Rapport d'Inspection

Centrale thermique OYEM

Libreville, novembre 2017

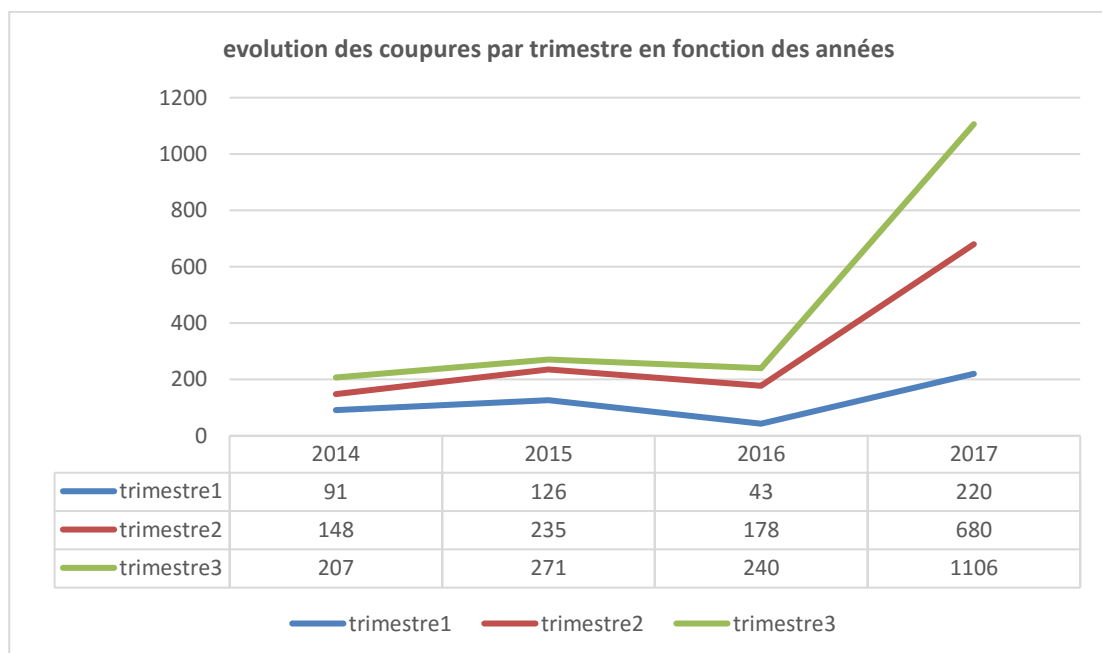
- la longueur du départ HTA4 favorise la dégradation des tensions électriques en bout de réseau, ce qui entraîne une mise en service d'un groupe supplémentaire à Mitzic aux heures de pointe ;
- les IAT présents sur la ligne HTA4 ne sont pas manœuvrables à distance, ce qui cause des interruptions de longue durée en cas de défaut ;
- Lors des déclenchements des départs HTA, des renvois systématiques de puissance sont effectués. Ce mode opérationnel peut endommager les alternateurs des groupes et les équipements électriques des clients ;
- Une forte dégradation de la qualité de service en 2017 en comparaison aux années antérieures.

Un système de commande des IAT à distance devrait être mis en place afin de réduire le temps d'interruption en cas de défaut sur le départ.
